ACTA No. 04

2. Objeto de la reunión: Mesa técnica sobre observaciones realizadas a la verificación de los ajustes parciales presentados en septiembre, octubre y noviembre de 2021 correspondiente al proyecto **CONSTRUCCIÓN DE LA SEGUNDA FASE DE LA RED DE ALCANTARILLADO SANITARIO DEL BARRIO VILLA COLOMBIA, COMUNA 9 DE LA CIUDAD DE NEIVA, DEPARTAMENTO DEL HUILA.**

Parámetros de diseño y cumplimiento normativo

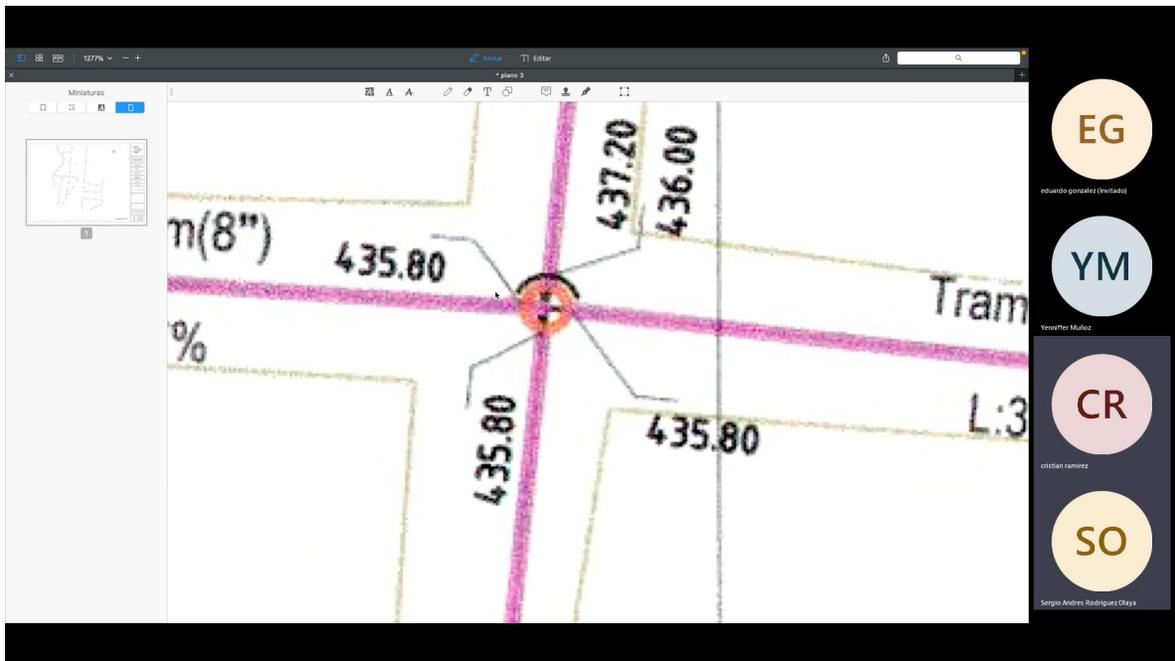
Se presenta resultados de la hoja de cálculo, pero como se ha menciona anteriormente, el informe no es descriptivo de cálculo, y adicionalmente se prestan observaciones a estos resultados, sobre los cuales no se observa cumplimiento integral normativo sobre algunos de estos:

- Localización de redes de alcantarillado (Artículo 138 – RES 330/2017): Respecto a esto debe presentarse en planos el detalle constructivo tipo en cumplimiento de lo requerido por ese artículo. **Persiste.**
- Profundidad de instalación de la tubería: **RES 330/2017**: de los resultados de la hoja de cálculo aportado, se evidencia que no se cumple para todos los tramos la profundidad mínima a la clave de 1.20 m para vías, por ejemplo para los tramos
